9. Beteiligungsforum

Bahnprojekt Fulda–Gerstungen

2. Juli 2021 | DB Netz AG

Prüfung des Vorschlages BI „A4-Lärmschutz“

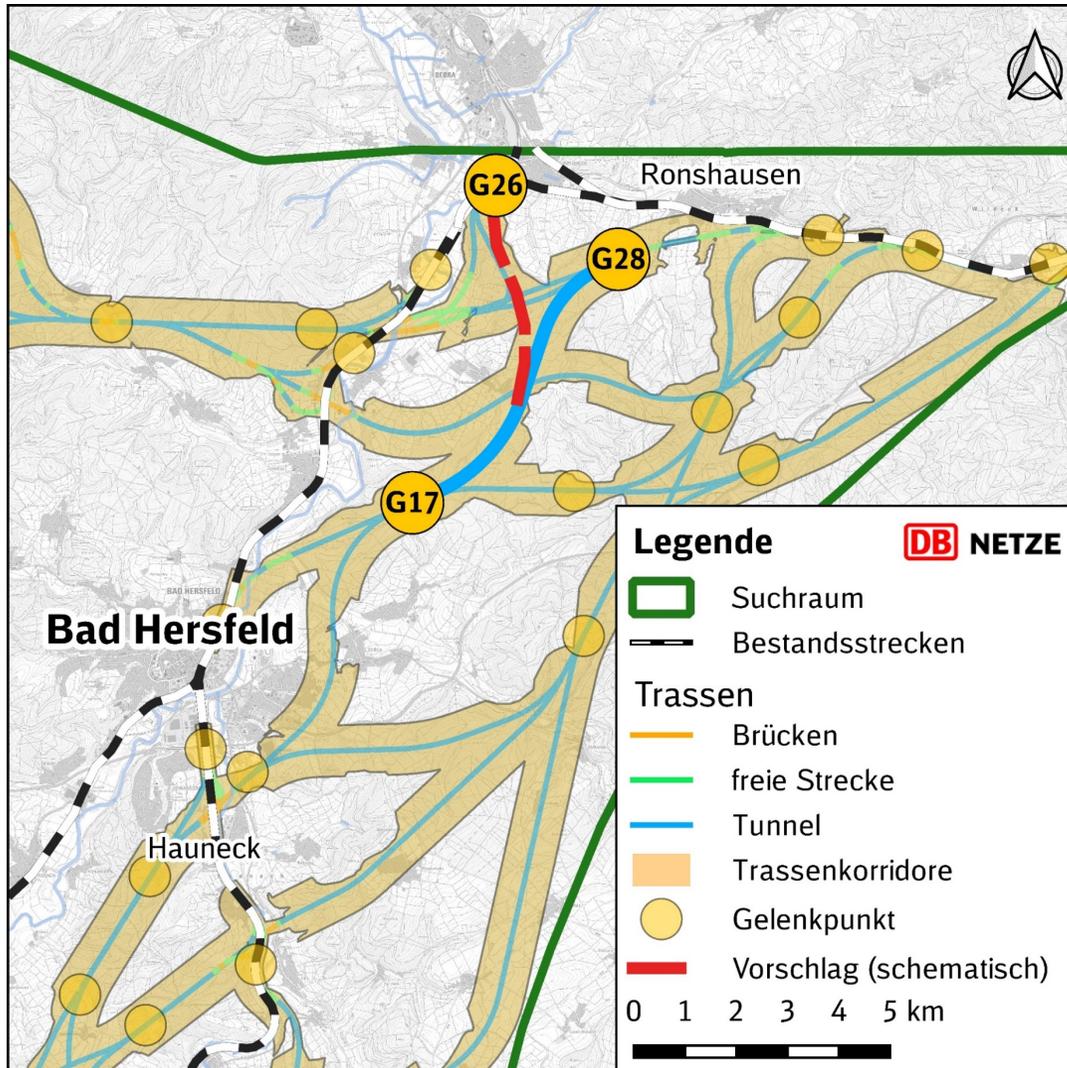
„Zur Beseitigung des Engpasses und Beschleunigung des Güterschienenverkehrs wäre doch eine Trassenverbindung vom Gelenkpunkt **G26** zur **Trassenvariante G28-17** eine sinnvolle Möglichkeit, denn die Strecke 3600 würde zu einem frühen Zeitpunkt bereits entlastet.“

- Schritt 1: Vorschlag stellt **betriebl**ich eine **Alternative** zu den weiter im Süden angesiedelten SGV-Spangen an der 3600 dar
- Schritt 2 a): Höhengleiche Ausfädelung von der NBS zur SGV-Spange trassierungstechnisch nicht realisierbar
- Schritt 2b): **Höhenfreie** Ausfädelung von der NBS zur SGV-Spange trassierungstechnisch **realisierbar**
- Schritt 3: **Aufnahme** der SGV-Spange in den weiteren Vergleich

Variante Bebra Süd (5)

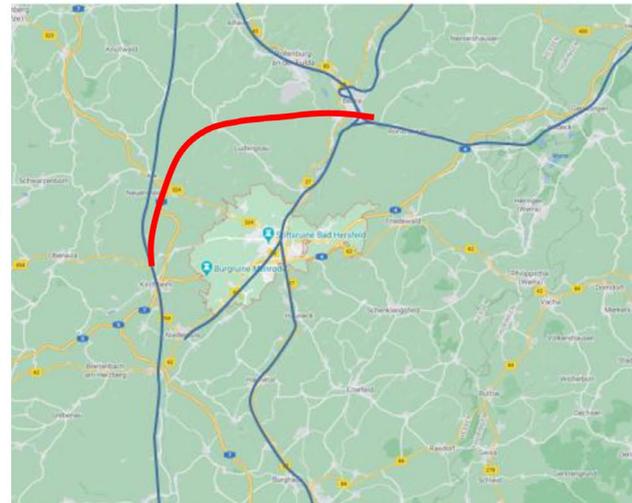
- etwa 1 km südlich des heutigen Bahnhofs
- in Turmlage quer über dem Rangierbahnhof
- von Westen kommend (Ausfädelungspunkt Kirchheim)südlich an Breitenbach vorbei mit Einfädelung in Höhe der Blankenheimer Kurve in die Strecke nach Gerstungen
- Beide „Bahnhofsteile“ mit automatischem Shuttle verbinden (einmal richtig investieren kann günstiger sein als 30 Jahre hohe Betriebskosten zahlen zu müssen)

Angepasster Linienverlauf unterlegt mit den oberirdischen Raumwiderständen

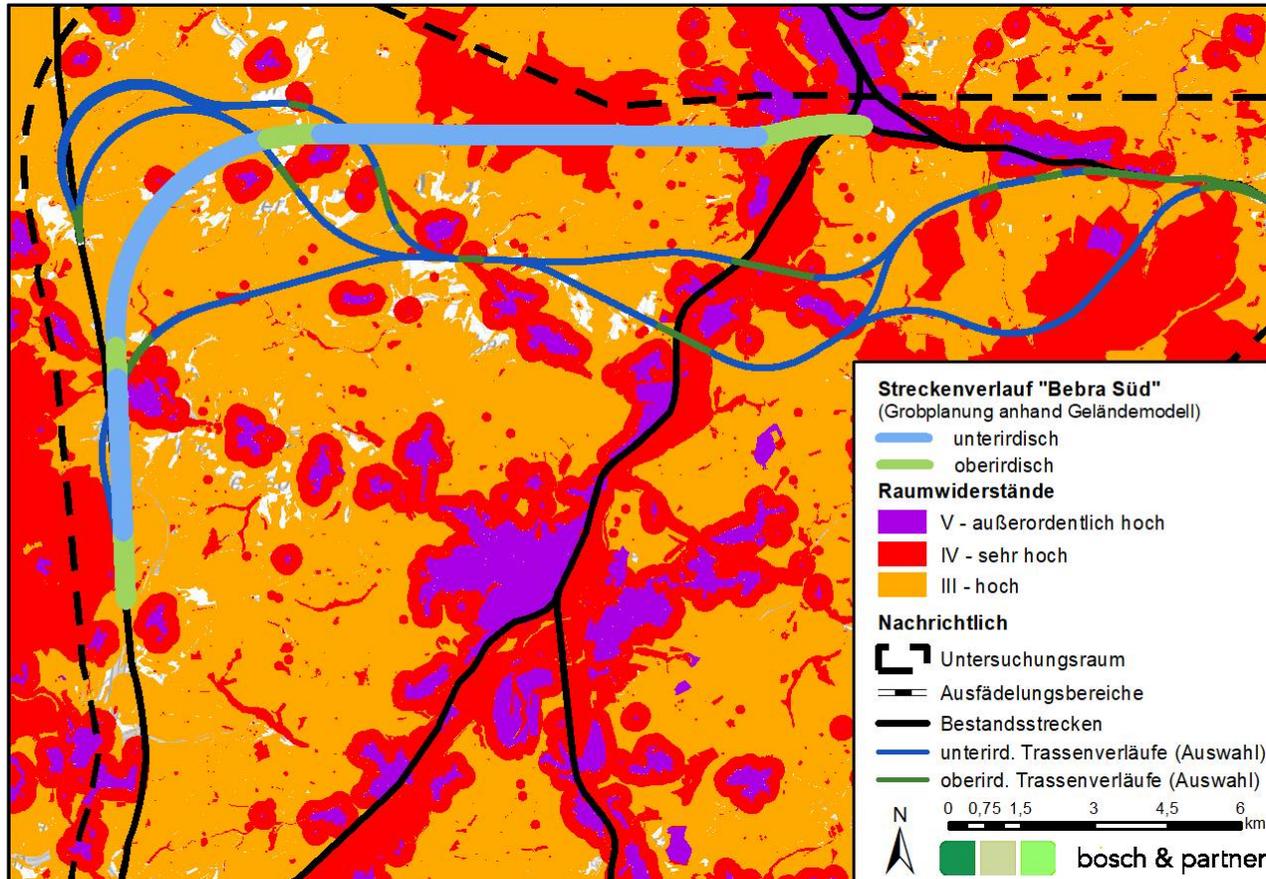
Der Linienverlauf der Stadt Bebra quert insbesondere im Bereich Bebra zahlreiche oberirdische Raumwiderstände

Angepasster Linienverlauf unterlegt mit den unterirdischen Raumwiderständen

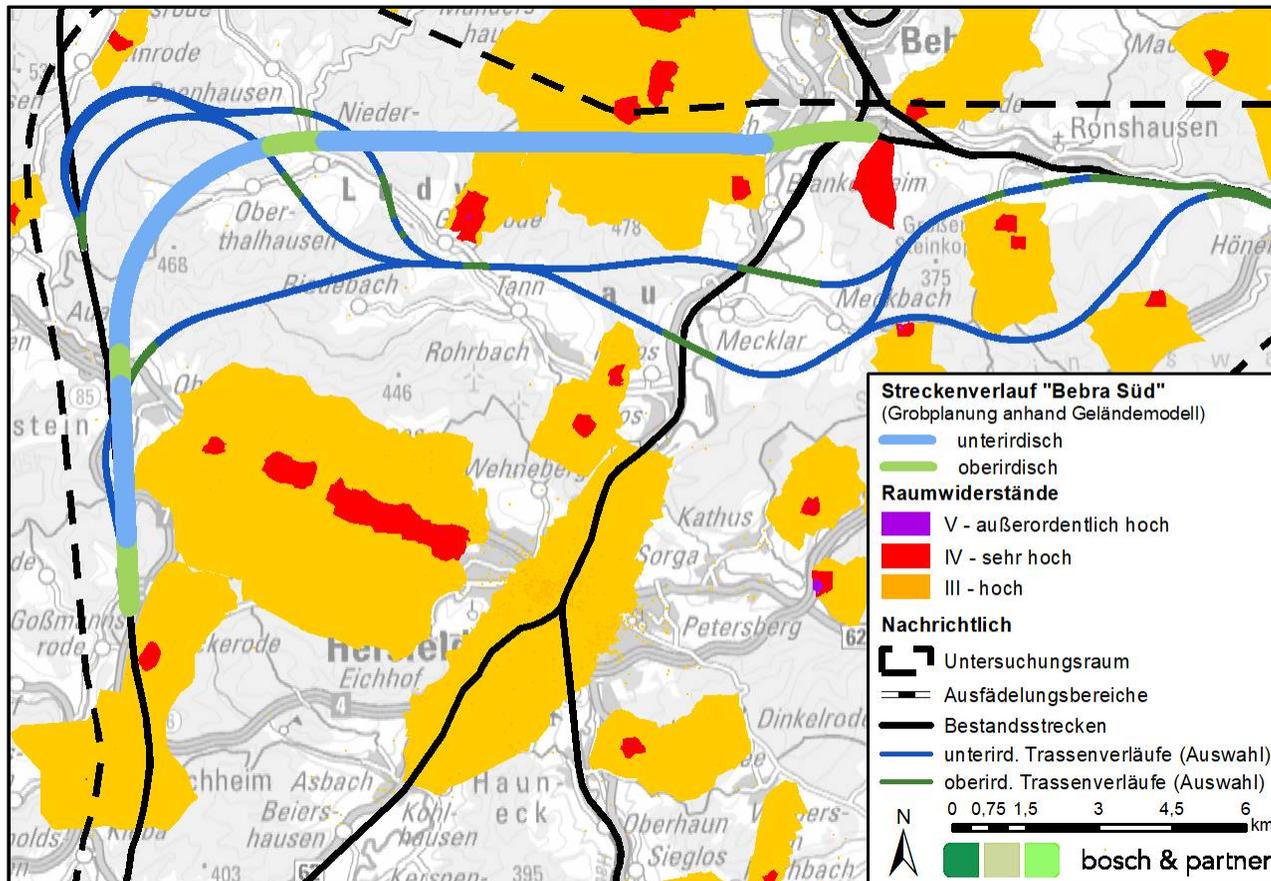
Der Linienverlauf der Stadt Bebra quert auf mehreren Kilometern Wasserschutzgebiete

Ein Linienverlauf mit einem Fernverkehrshalt “Bebra Süd” wird nicht weiter verfolgt

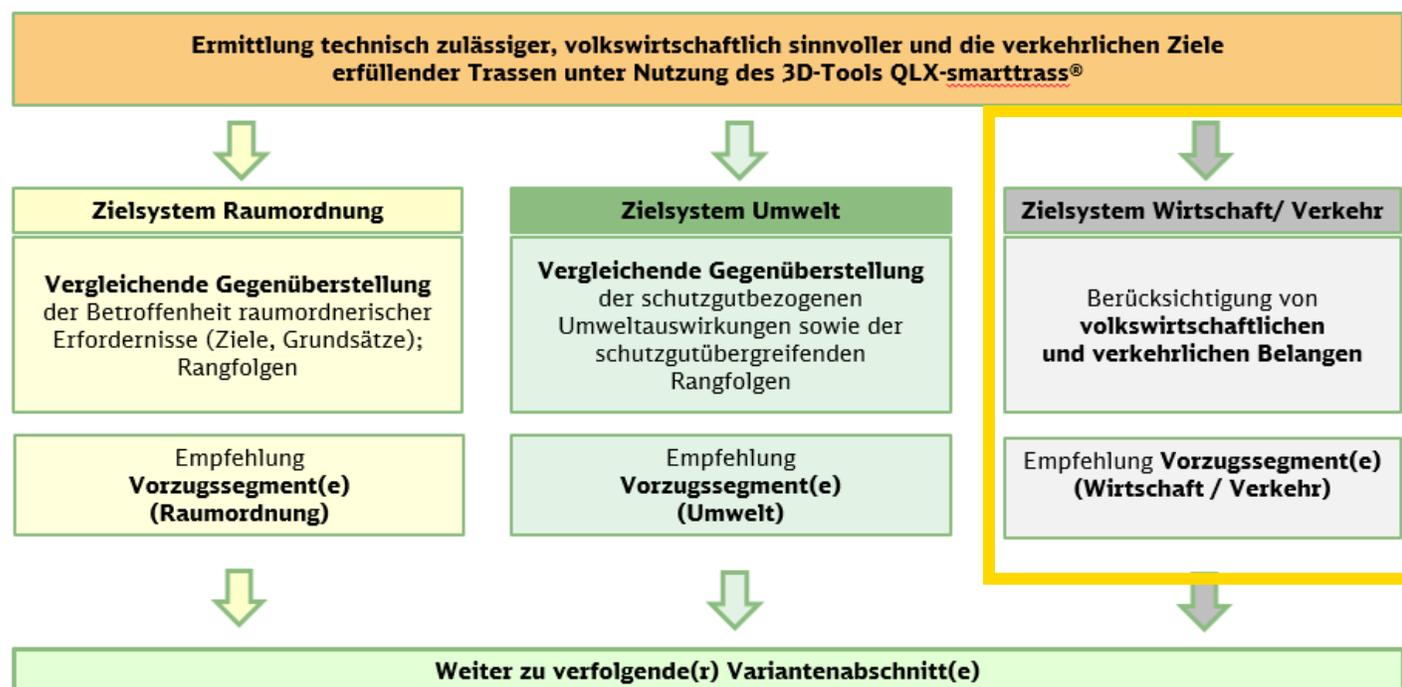
- Die Strecke würde auf mehreren Kilometern unterirdisch **Wasserschutzgebiete** durchfahren.
- In den oberirdischen Abschnitten würden zahlreiche **naturschutzfachliche Schutzgebiete** durchquert.
- Die notwendigen **Güterzugspangen** (Nord-Süd-Relation) lägen ebenfalls außerhalb der Grobkorridore und damit in Schutzgebieten (Umwelt).
- Der **Anschluss an die Bestandsstrecken** sowie der einzuhaltende **Radius** der Neubaustrecke wären nur schwer und mit weiteren Eingriffen in Bebauung und Natur und Landschaft realisierbar.
- Ein ca. 800 m langes **Brückenbauwerk** in Stadtrandlage mit raumprägender Wirkung wäre notwendig.
- Ein vorgesehener **Shuttle** Bebra ↔ Bebra Süd müsste über ein eigenständiges Projekt finanziert werden.

Ein Linienverlauf, der ca. 1 bis 2 Kilometer südlich vom bestehenden Personenbahnhof Bebra den Rangierbahnhof Bebra kreuzt, drängt sich aufgrund der vielen Nachteile nicht auf und wird im Trassenfindungsprozess **nicht weiter berücksichtigt**.
